**RELATÓRIO DE FISCALIZAÇÃO TÉCNICA DOS SISTEMAS DE ÁGUA E
ESGOTO DO MUNICÍPIO DE
BOM JESUS DOS PERDÕES**

**PRESTADOR: PREFEITURA MUNICIPAL DE BOM JESUS DOS PERDÕES –
SECRETARIA DE OBRAS**

Relatório R2 – Continuação do Diagnóstico e Não Conformidades

Americana, abril de 2016

Descrição(1): Painel elétrico

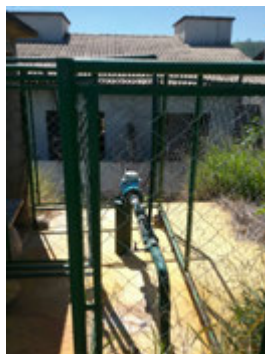
Item 2.2: Ausência de conjunto moto-bomba reserva em estoque (Art. 5.3.2 da NBR 12214/1992). Prazo: Em até 180 dias

Item 2.3: Ausência de extintor de incêndio (Art. 10.9 da NR 10 e Art. 23.1 da NR 23). Prazo: Imediato

Item 2.4: Ausência de identificação da área (Art. 2º da Lei Federal 11.445/2007). Prazo: Em até 180 dias

Item 6.4

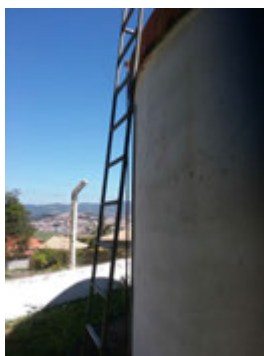
Item 6.4: Existência de locais sem guarda-corpos ou escadas em situação inadequada (Art. 5.16 da NBR 12217/1994). Prazo: Em até 180 dias

Item 6.3

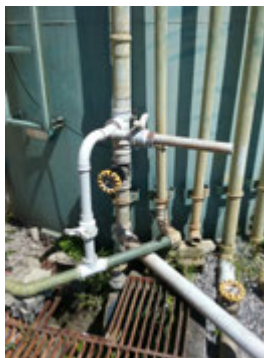
Item 6.3: Existência de vazamentos aparentes nas instalações (Art. 2º da Lei Federal 11.445/2007).
Prazo: Imediato

Item 4.7

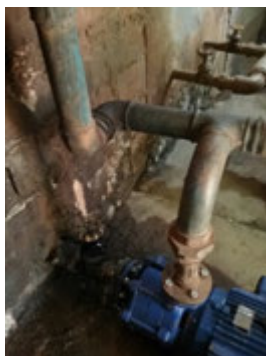
Item 4.7: Drenagem inadequada de água de lubrificação de gaxetas (Art. 5.5.2.1 da NBR 12214/1992). Prazo: Em até 180 dias
